## Bescheid

**über die Änderung und Ergänzung  
der allgemeinen bauaufsichtlichen  
Zulassung vom**

**Z-17.1-899**

**Mauerwerk aus Mauertafeln  
mit Lücking-MT-Ziegeln**

Anlage 3 zur allgemeinen  
bauaufsichtlichen Zulassung  
Nr.: Z - 17.1 - 899  
Bescheid vom  
14. September 2009

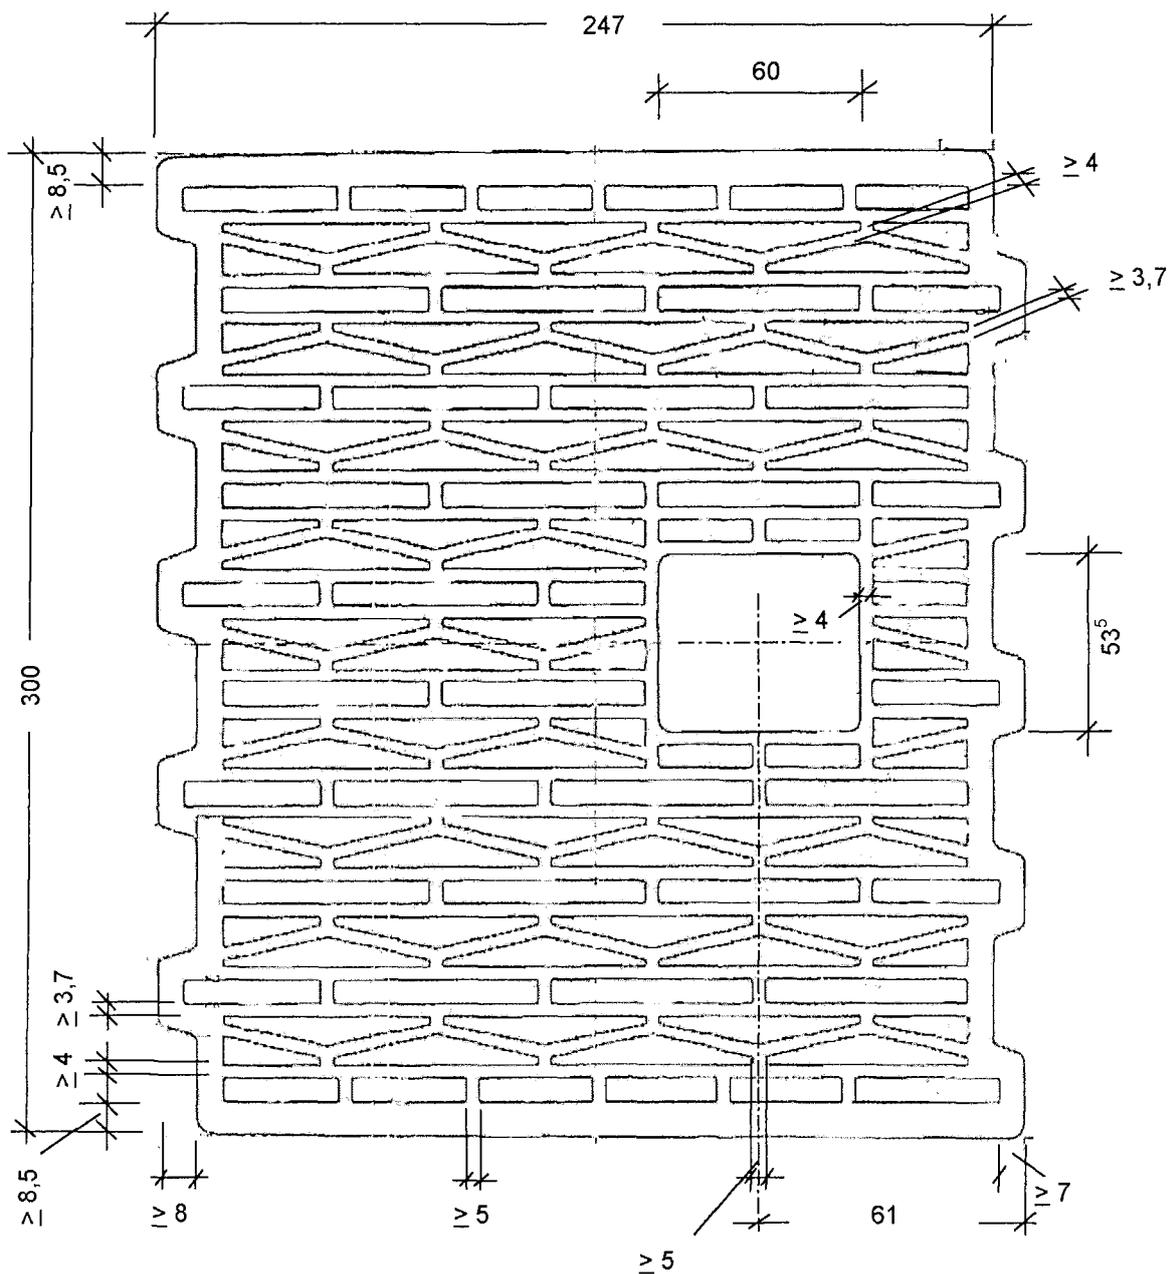
Lücking  
MT-Ziegel  
mit exzentrischem  
Füllkanal

2.2.1.2 Die Wärmedämmziegel müssen in Form, Stirnflächenausbildung, Lochung, Lochanordnung und Abmessungen der Anlage 1, 2 bzw. 3 entsprechen. Für die Nennmaße gilt Tabelle 1.

bei Ziegeln nach Anlage 1 bzw. 2	Breite 30 mm
	Länge 50 mm
bei Ziegeln nach Anlage 3	Breite 53 mm
	Länge 60 mm
- Mindeststegdicken (siehe auch Anlagen 1, 2 und 3)

außen quer	$\geq 7,0 \text{ mm}$
außen längs	$\geq 8,5 \text{ mm}$
innen quer	$\geq 5,0 \text{ mm}$
innen diagonal	$\geq 3,7 \text{ mm}$
innen längs	$\geq 3,7 \text{ mm}$
- Stirnflächenausbildung nach Anlagen 1, 2 und 3
